Avis de la Mission régionale d'autorité environnementale de Nouvelle-Aquitaine sur le projet de révision allégée n°1 du plan local d'urbanisme (PLU) de Monthoiron (Vienne)

n°MRAe 2021ANA26

dossier PP-2021-10766

Porteur du Plan : commune de Monthoiron

Centre équestre : photo aérienne et zonage du PLU en vigueur (sources : rapport de présentation p.14)

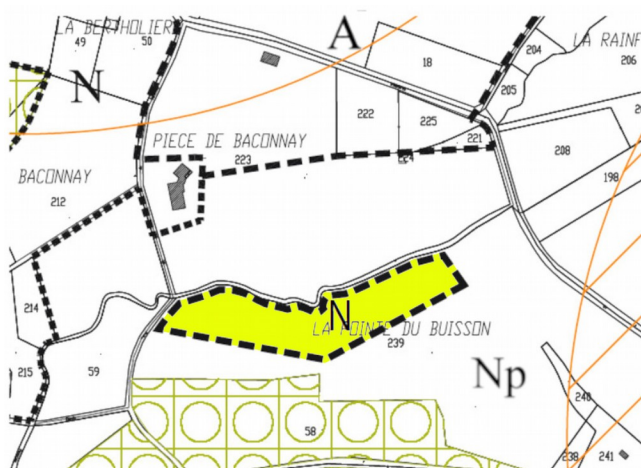
La MRAe relève que si le dossier justifie ces évolutions au motif des besoins d'un centre équestre implanté en zone naturelle protégée (Np), les nouvelles dispositions réglementaires s'appliqueront à l'ensemble des zones naturelles (N) et non au seul secteur du centre équestre.

Délimitation des secteurs du zonage NI (en rouge) créés pour l'implantation du projet éolien
(source : rapport de présentation p.22)

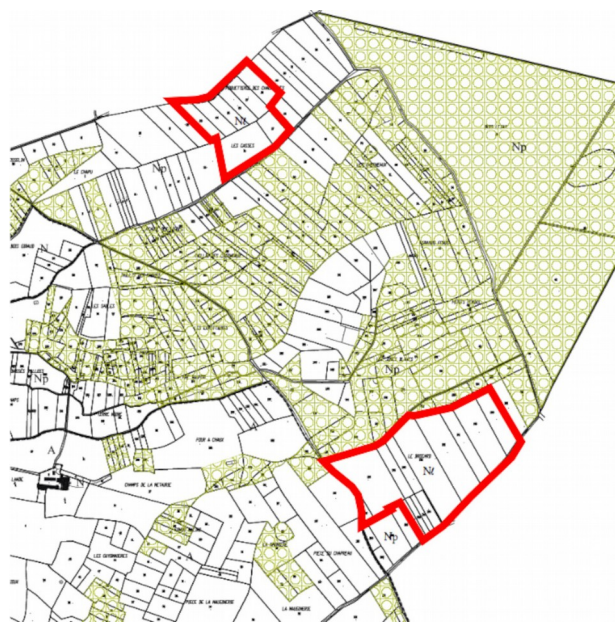
Or, les secteurs NI proposés semblent situés au sein de plusieurs continuités écologiques identifiées dans le SCoT. Le déclassement de la zone naturelle protégée (Np) en un zonage naturel éolien (NI) constitue de fait une réduction du niveau de protection des continuités écologiques identifiées sur ces secteurs, en particulier vis-à-vis de l'objectif n°18 du SCoT « Protéger les cavités souterraines » compte tenu des caractéristiques des trames et réservoirs de biodiversité concernés¹⁰.

De plus, le rapport de présentation n'expose pas d'évaluation des incidences de la création du zonage naturel éolien (NI) sur les haies bocagères, alors qu'il se situe au sein du réservoir de biodiversité « bocage » du SCoT du Seuil du Poitou. Le dossier ne cartographie pas non plus les haies et bosquets présents sur les secteurs naturels éoliens (NI), et ne propose aucune mesure de protection des continuités bocagères pour accompagner le changement de destination de ce nouveau zonage NI dans le cadre de la révision allégée du PLU de Monthoiron.

La MRAe recommande de compléter le dossier par une déclinaison à l'échelle communale de la trame verte et bleue qui figure dans le SCoT du Seuil du Poitou afin de justifier la compatibilité avec le SCoT du nouveau zonage naturel éolien (NI) proposé dans le cadre de la révision allégée du PLU.

La MRAe estime nécessaire de compléter le dossier par des éléments de connaissance permettant de préciser les enjeux du territoire en termes de biodiversité. La MRAe préconise en particulier de mobiliser les données existantes et de mener des investigations de terrain complémentaires pour décrire et cartographier plus finement les habitats naturels (haies bocagères, boisements, prairies, cultures, etc.), ainsi que les habitats d'espèces identifiés au niveau des futurs secteurs naturels éoliens (NI), afin d'évaluer les incidences potentielles du projet de révision allégée sur les milieux naturels à enjeux et sur les espèces inféodées à ces milieux.
